BUREAU SYNDICAL – Extrait du procès-verbal de la séance du 2 mai 2024

Objet : Zonage de l’assainissement EU de Vacquiers (CT2). Approbation après enquête publique

ENQUÊTE PUBLIQUE
REVISION DU ZONAGE D'ASSAINISSEMENT COLLECTIF
DES EAUX USÉES de VACQUIERS

CONCLUSIONS & AVIS MOTIVÉ

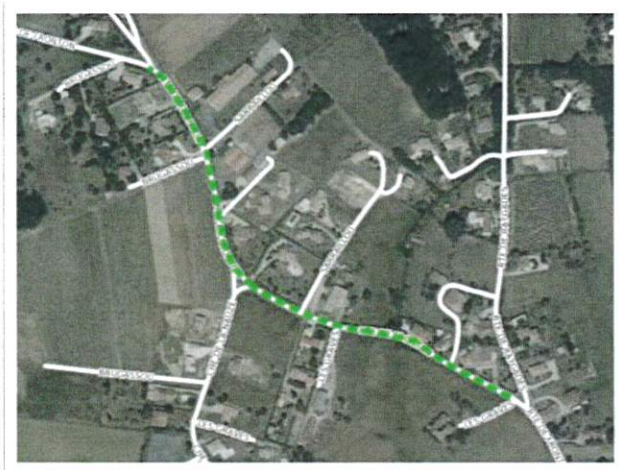
- d. Des secteurs de la commune comportent des dispositifs d'assainissement non collectif défectueux voire non conformes avec un risque de pollution important (page 73) du dossier technique.

Après avoir constaté cette situation préoccupante, il serait nécessaire d'évoquer les mesures ou pistes d'actions à moyen et long terme de la collectivité pour entamer une démarche de restauration de la qualité des sols. La carte d'aptitude des sols à l'assainissement non collectif confirme cette nécessité.

Quelles sont les mesures ou actions qui pourraient être conseillées par Réseau 31 à la commune de VACQUIERS ?

La compétence ANC ayant été transférée à Réseau31, il a été proposé, dans le schéma directeur et le dossier technique d'engager plusieurs opérations (p.94 du rapport technique) sur les secteurs maintenus en ANC :

Du fait du maintien de ces secteurs en assainissement non collectif et au regard des enjeux présents, plusieurs opérations sont envisagées :

- Réalisation d'une nouvelle campagne de contrôles par le SPANC (Service Public d'Assainissement Non Collectif) en vue d'actualiser le diagnostic ;
- Information des usagers concernés de la nécessité de réhabiliter leurs dispositifs ;
- Campagne de contrôle de conformité par le SPANC (Service Public d'Assainissement Non Collectif) ;
- En cas de refus de la part des usagers, la mairie se devra d'exercer son pouvoir de police en vue de les mettre en demeure de réhabiliter leurs installations.
